**ASUNTO: POSIBLE AFECTACION POLIZA No. 400 – 47 - 994000088680
Anexo 4. CT 443 DE 2022. Unión Temporal Archivo Nacional 2022, NIT
901.665.648-4**

El presente informe busca presentar una valoración técnica preliminar del proyecto construido, utilizando como referencia de inspección los planos arquitectónicos y estructurales del proyecto de Montaje de Modulo 7 de la sede Funza del Archivo General de la nación. La información aquí utilizada se ajusta a la información publicada por parte del Archivo General de la Nación en SECOP II en el link del proceso. Se recomienda realizar un estudio de mayor alcance que involucre caracterización de materiales, cuantificación de cantidades ejecutadas y análisis jurídico del contrato.

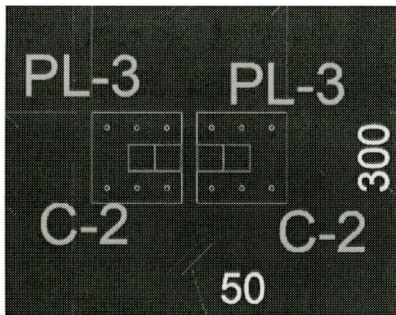
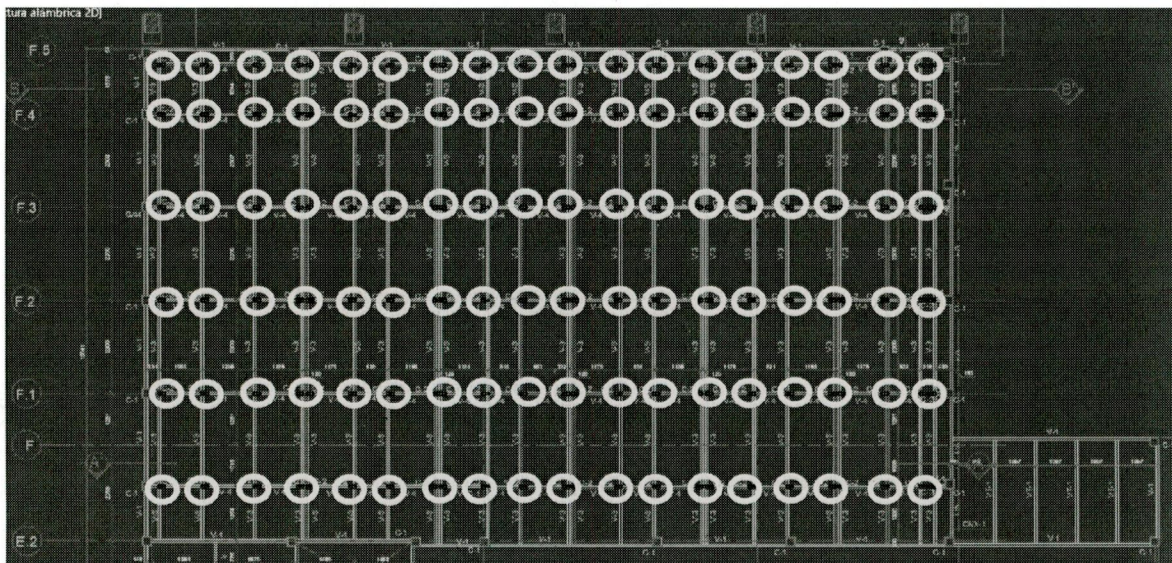
Columnas C2. Corresponde al elemento columna interna de la estantería conformado por 2 tubos cuadrados de dimensiones 90mmx90mmx2,5mm unidos mediante soldadura acorde a las condiciones definidas en el plano estructural del proyecto:

Estas columnas vienen soldadas a las pletinas PL-3 acorde a las especificaciones de los planos:

Este elemento transmite las cargas definidas en las memorias de cálculo, incluyendo las de archivo hacia la cimentación.

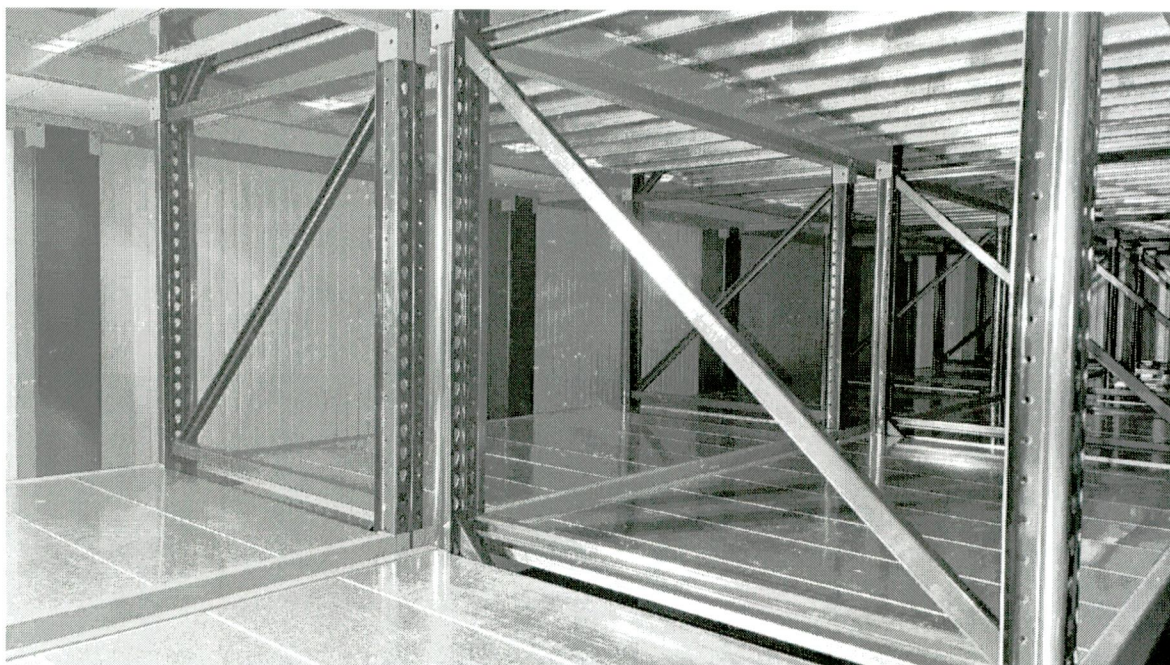
En la siguiente planta estructural del nivel 3 del modulo 7 se marcan en círculos de color amarillo las columnas C2 que no se encuentran instaladas en el proyecto:

En la ubicación de las columnas C2 se encuentra una perflería de sección abierta que no cumple con la inercia, sección, o configuración definida en el diseño estructural.

2. Dado que el proyecto no cuenta con columnas internas (perfiles C2) contractuales y que en su reemplazo se colocaron perfiles con características técnicas que difieren significativamente en forma (compacidad), inercia de sección, material y configuración de ensamblaje considero necesario desmontar las instaladas y posicionar los perfiles contractuales.

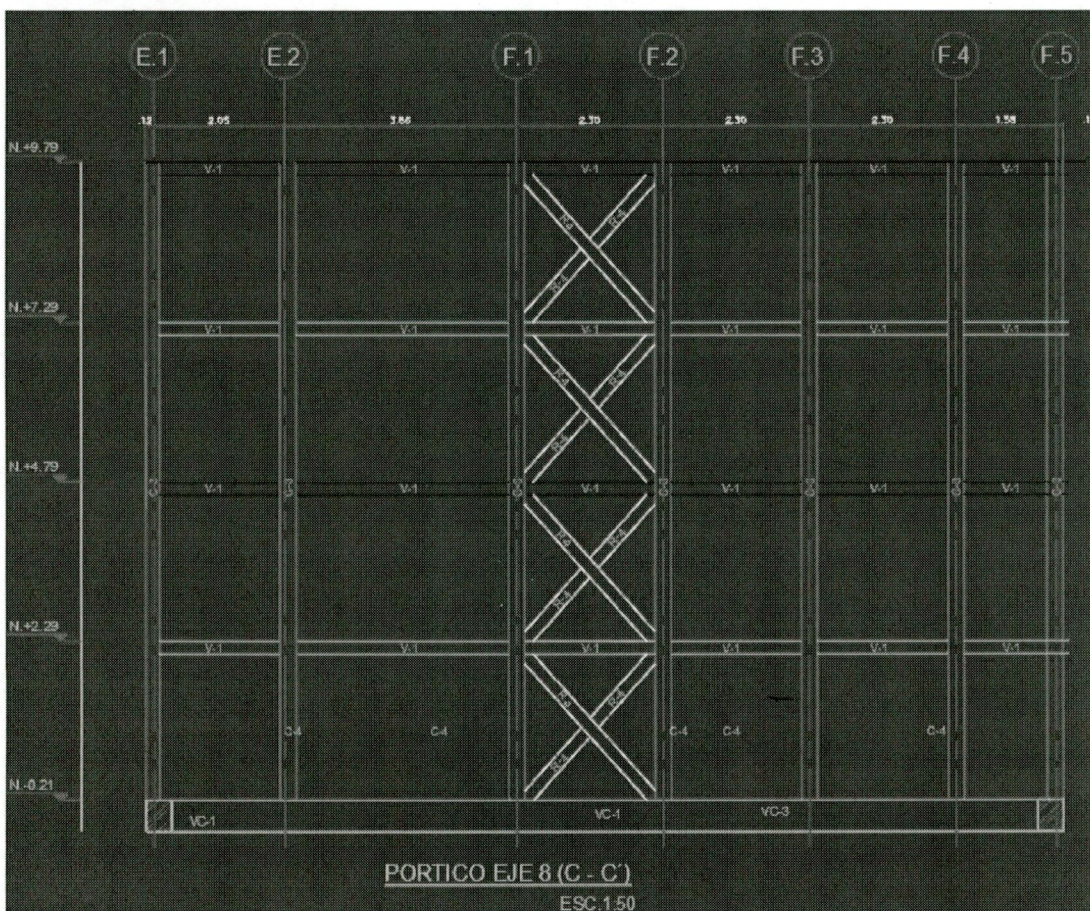
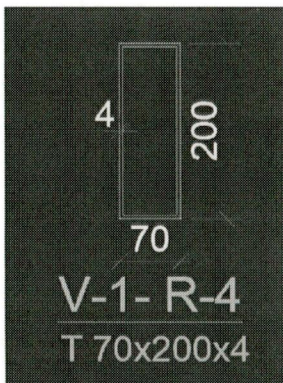
Arriostramiento. Hay 2 referencias de riostras que no se encontraron en la estructura, las R1 y las R4:

Las riostras R4 son perfiles rectangulares de 200mmx70mmx4mm, se encuentran en los planos en los ejes 8 y 12, pero en la implantación del proyecto estas no se encuentran instaladas.

5. Se requiere instalar los elementos estructurales definidos en los planos estructurales del proyecto tal como el sistema de arriostramiento, columnas y vigas a fin de garantizar un adecuado funcionamiento del módulo.
6. Reajustar todo el sistema de ancla de las columnas C1 y C3 a fin de garantizar una adecuada transferencia de cargas del módulo hacia la cimentación.
7. Desmontar la totalidad del módulo de archivo y rearmarlo acorde a las condiciones y especificaciones definidas en el contrato (planos, memorias, especificaciones técnicas).

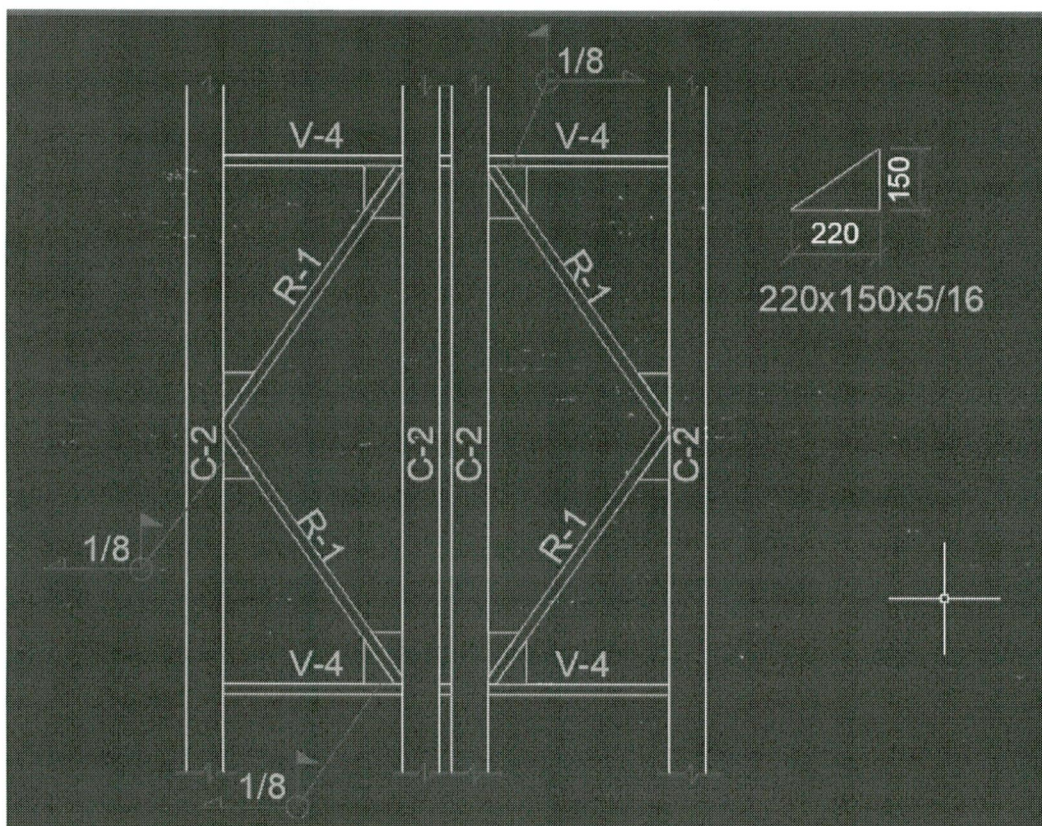
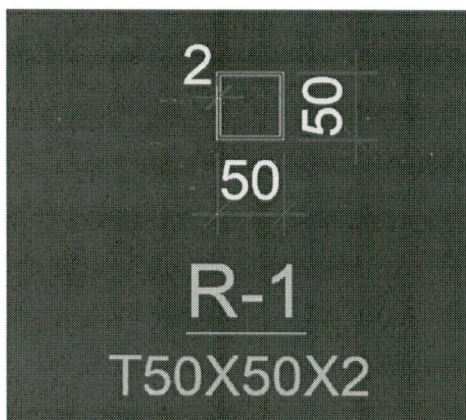
Las riostras R1, corresponden a los arriostramientos entre los perfiles C2, de sección 50mmx50mmx2mm, soldada con cartelas de sección triangular a las C2 y vigas V4. Igual que en el caso de las columnas C2 y R4, no se encontraron estos elementos en la estructura instalada.

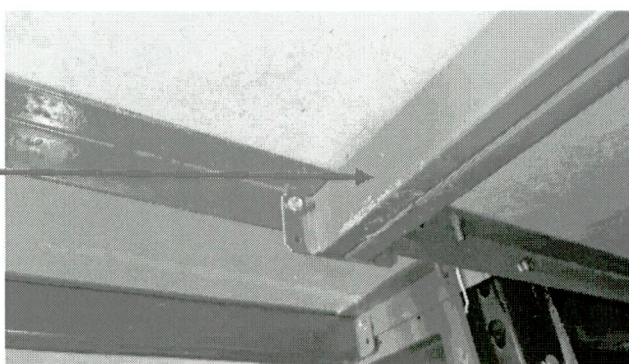
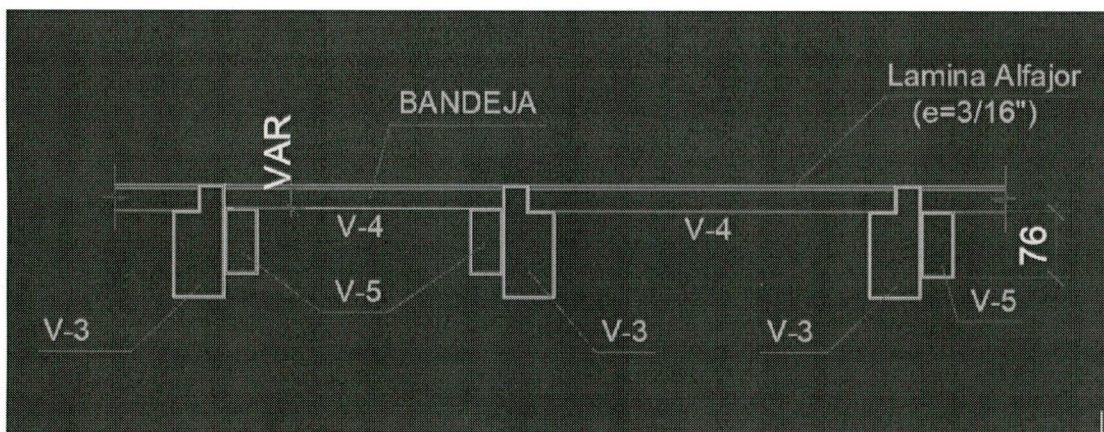
Se evidencia que el perfil V4 fue reemplazado por un ángulo, de igual forma fueron reemplazados los perfiles V3 y V1. Del perfil V3 se señala que debía tener una forma especial para facilitar la instalación del piso:

Es decir, la viga V3 tenía una sección destijrada de 30mmx30mm, para dar espacio a la instalación de la viga V4 de 25mmx25mm y quedando 5mm para la instalación de la lámina de alfajor, la cual se soldaba, en vez ello se instaló una configuración de materiales que no concuerda con el diseño del proyecto, como consecuencia de ello se aprecian deformaciones excesivas en la circulación de los diferentes niveles del modulo 7, generando una condición insegura de operación.

3. Los pisos de circulación instalados no corresponden con la configuración definida por el diseñador estructural del proyecto, reduciendo las secciones de soporte originalmente definidas en el proyecto. Eliminando elementos críticos como lo eran las vigas especificadas V3-V5 que eran las encargadas de recibir la carga de piso y archivo. Por lo tanto, se considera necesario el desmonte de la totalidad de los pisos e instalación de los pisos considerando la perfilera definida en los planos del proyecto.

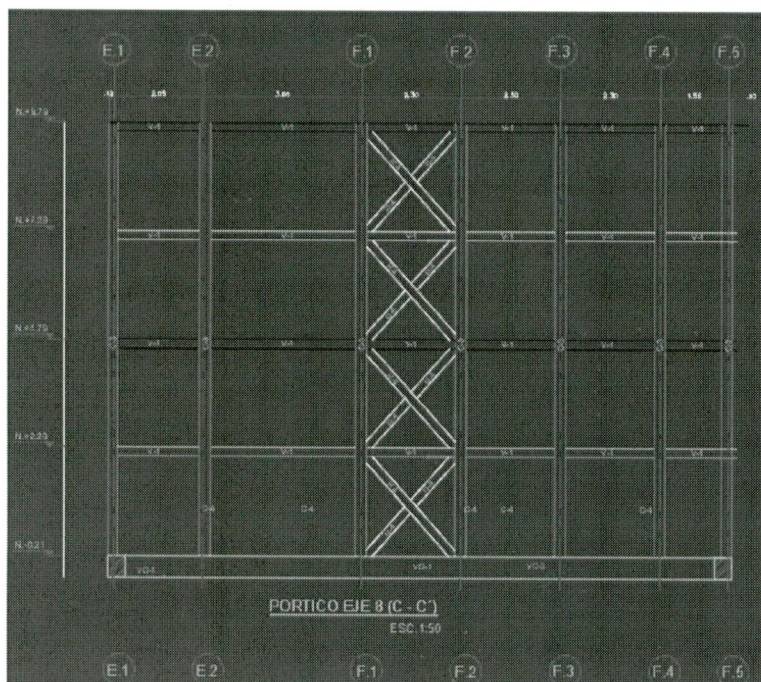
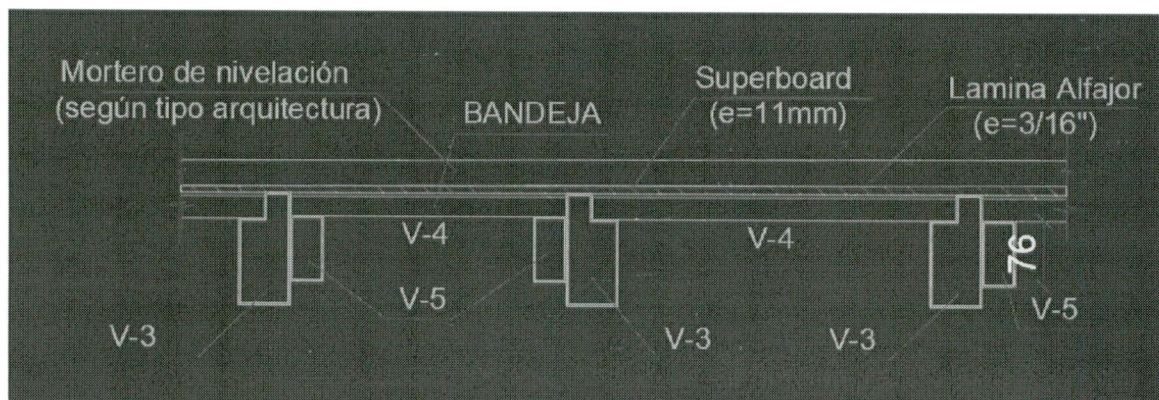
Columnas de confinamiento exterior eje E.1. Las columnas de este eje no se elevaron hasta su altura arquitectónica, ver pórtico eje 8 (C-C') ni se instalaron las vigas que cerraban dicho pórtico hacia el módulo 7 (eje E.2)

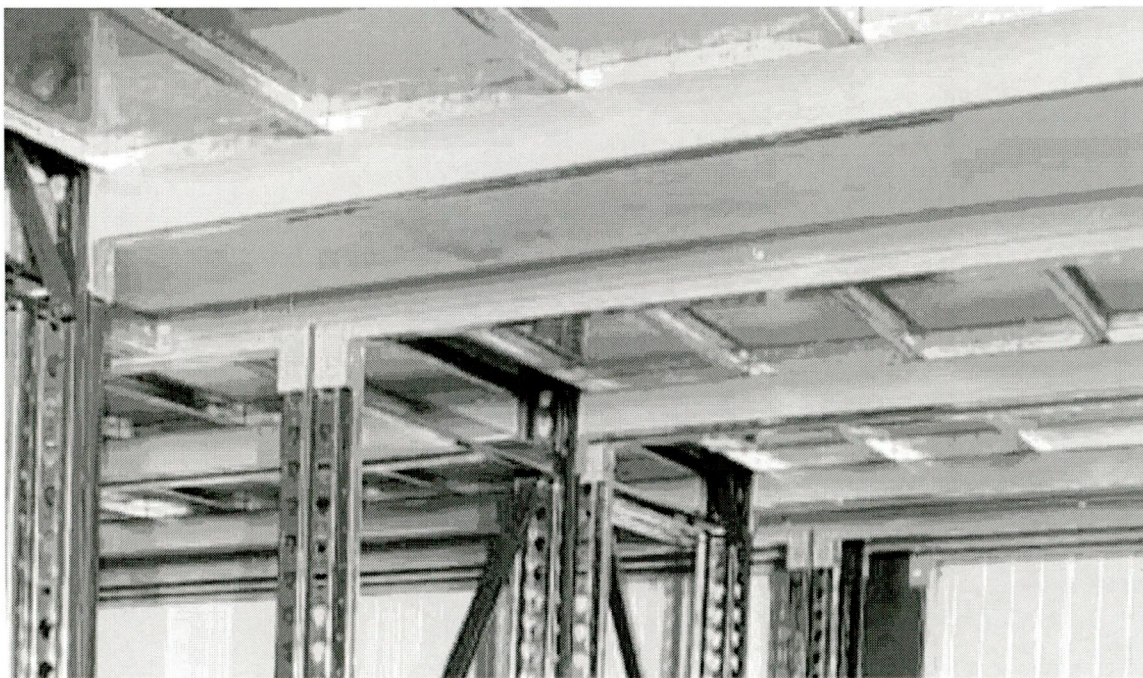
Vigas V5. Acorde al plano estructural las vigas V5 a nivel de piso son las encargadas de soportar las bandejas de archivo

No se encontraron las vigas V5 en el proyecto implementado y por lo tanto no se cumplió la configuración V3-V5 que permitía la instalación de bandejas y piso de archivo, en vez de ello se instaló un perfil de soporte de bandeja (no se encuentra en los planos) y un ángulo para el soporte del piso.

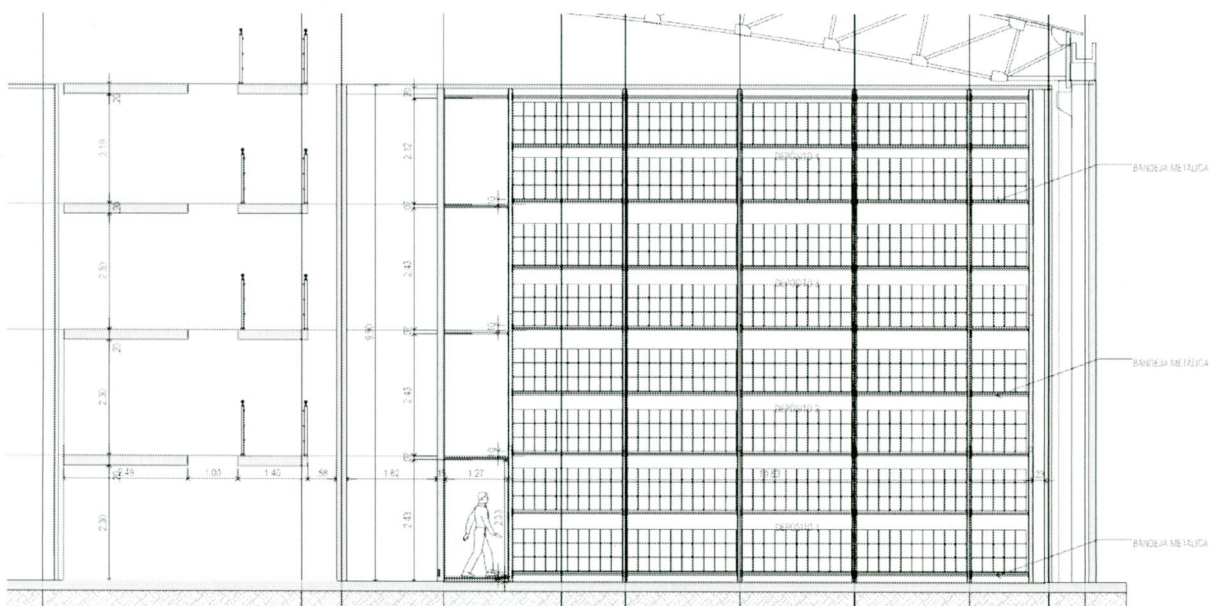
- Los niveles de almacenamiento deberán estar a 10 cm con respecto al nivel del piso.
- El nivel del piso corresponde con el nivel de circulación de la pasarela de circulación que actualmente se encuentra construido, ver plano AGN-ARQ-150720-V16 FN-9, en la imagen inferior se muestra en línea de color **ROJO** la demarcación clara de nivelación elaborada por parte del arquitecto diseñador del proyecto.

4. No se cumplieron los requerimientos de niveles de instalación lo cual afecta directamente la articulación del movimiento de personas de carga de archivo desde y hacia los depósitos del módulo 7.
